FYLKESMANNEN I TRØNDELAG
Postboks 2600
7734 STEINKJER

Dato:
28.10.2020

Ny tilbakemelding etter inspeksjon 12.09.2019 - deponi - Tranamarka - Steinkjer kommune

Senterlinje (CL) - Tverrprofiler m/profil
 M=1:500 (A3)
 24.04.2020 NO - Oppdrag 5200636.

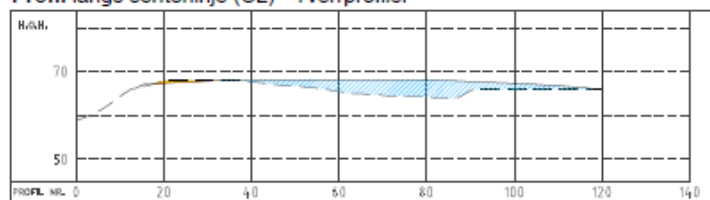
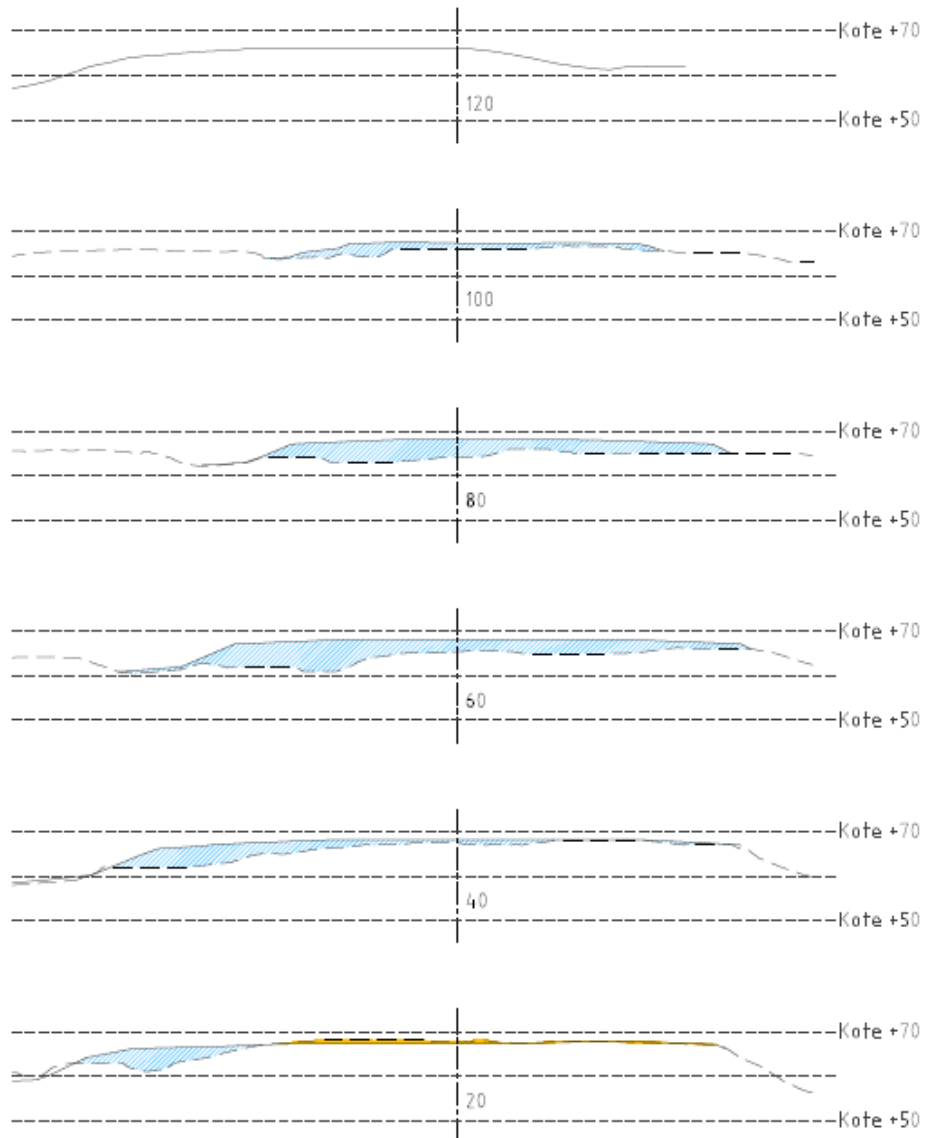
«Virksomheten har ikke dokumentert oversikt over anleggets oppbygging og utvikling».

Det ble etterspurt plantegninger for deponiet og konkret også en oversikt over fyllingsgrad og tverrprofiler. Vi innser at det nå er på sin plass med en ny plan og oppdaterte prosedyrer for videre drift og oppfylling av deponiet. Driften vil kunne bli mer oversiktlig og ryddig, og vi vil få bedre kontroll med eventuelle driftsmessige og miljømessige utfordringer. Norconsult ble derfor engasjert i vår og har m.a. ved hjelp av droner beregnet fyllingsgrad.

Beregnet gjenværende deponivolum og uttatte tverrsnitt av deponiet er lagt til grunn for planlegging av videre drift og oppfylling.

Mottaksplasser og deponering.

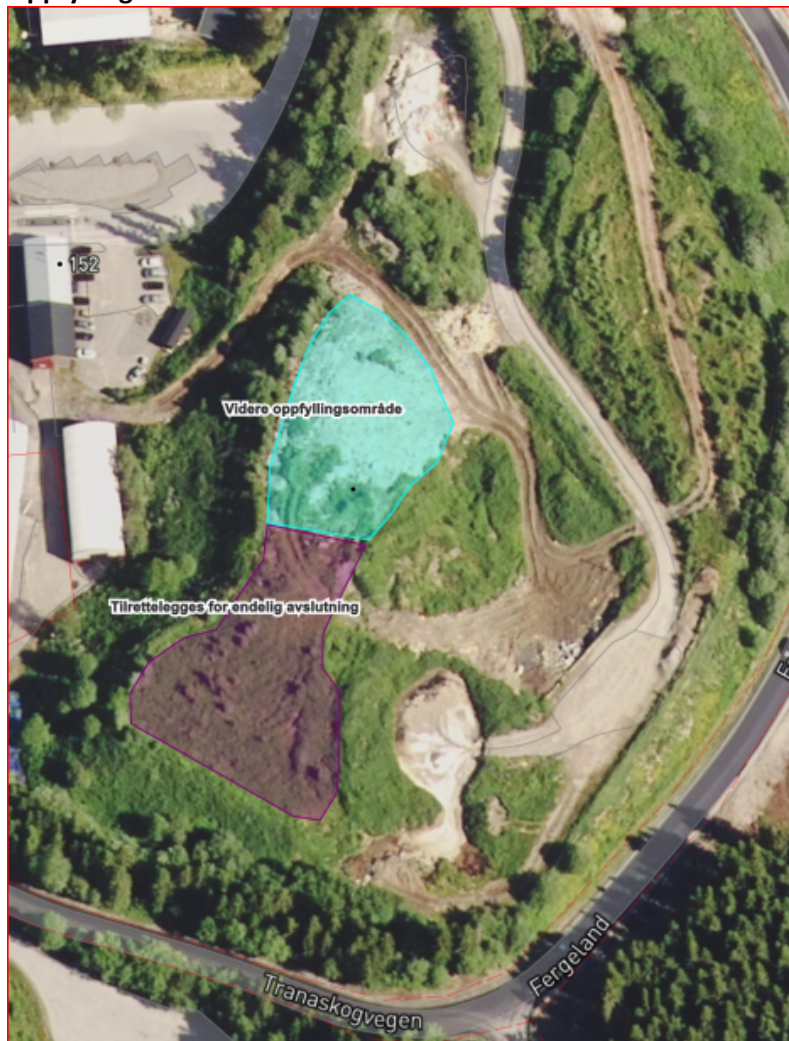
«Ikke alt deponert avfall blir tildekket daglig og det aktive deponiareal var stort og åpent».

Deponeringen av avfall skal avsluttes, ferdig komprimert og tilrettelagt for endelig avslutning, på kote 68. Dette nivået er pr. i dag nådd i den vestlige delen av deponiet. Fra dette området og i sør-vestlig retning vil vi fortsette oppfyllingen, foreta en høydejustering og ytterligere komprimering før vi legger på et lag med avrettingsmasse / terrengarrondering. Terrengarronderingen skal utformes slik at overvann i størst mulig grad føres bort fra deponiet. (Kartet er orientert mot nord).

Oppfyllingsplanen og interne retningslinjer for operatørene beskriver nå at avfallet skal deponeres på et mindre område som avsluttes etter hvert /fortløpende. Vi begrenser altså det aktive deponiområdet inne på deponiet.
